**AVIS RELATIF À LA PROTECTION
CONTRE LES EVENTUELS EFFETS NOCIFS ET NUISANCES
PROVOQUÉS PAR LES RAYONNEMENTS NON IONISANTS
GÉNÉRÉS PAR DES ANTENNES ÉMETTRICES STATIONNAIRES**

Commune : FERRIERES - Exploitant : PROXIMUS

Référence exploitant : 86FRE_01

Rapport n° 920 / 2025

Figure 1 : Vue en plan des lieux de séjour et des points de contrôle

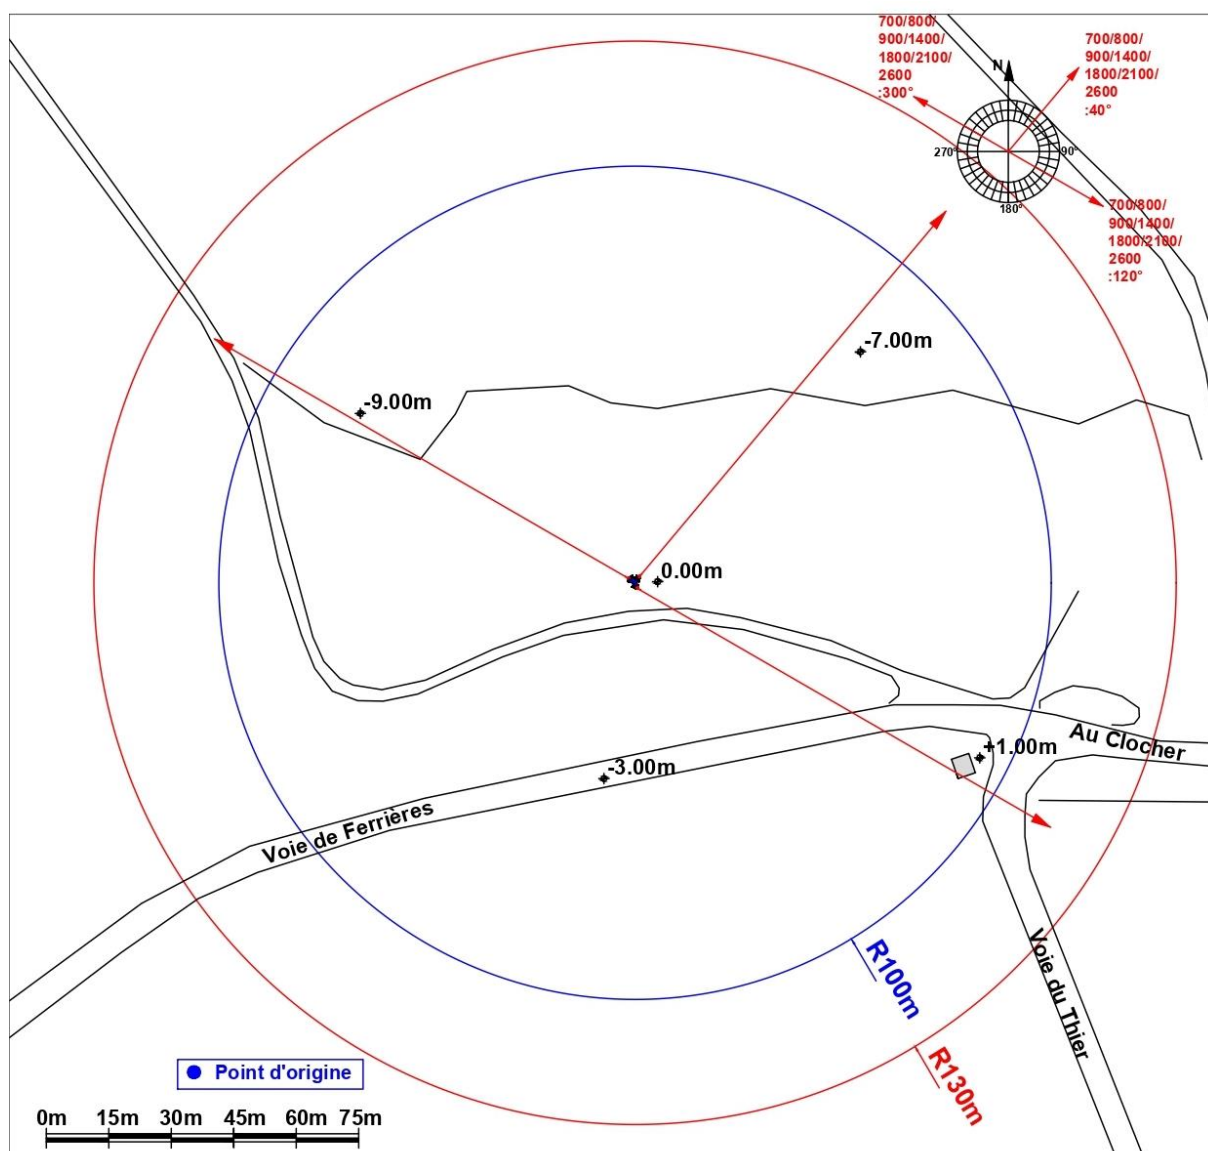
N° point de contrôle	LS	Atténuation (dB)	Indice d'exposition relatif à la limite par installation IE_i
Aucun lieu de séjour ne se trouve dans la zone où la limite d'immission pourrait être atteinte

En ce qui concerne les antennes de l'installation mentionnées dans le tableau 1, la distance maximale à laquelle la limite pourrait être atteinte, à l'extérieur, est égale à 95,2 m. S'il n'y a pas de LS à une distance inférieure, les antennes respectent forcément la limite d'immission.

Dans le cas des LS situés à l'intérieur des bâtiments, une atténuation d'obstacle est prise en compte et il en résulte que la distance maximale à laquelle la limite pourrait être atteinte se réduit à 67,9 m.
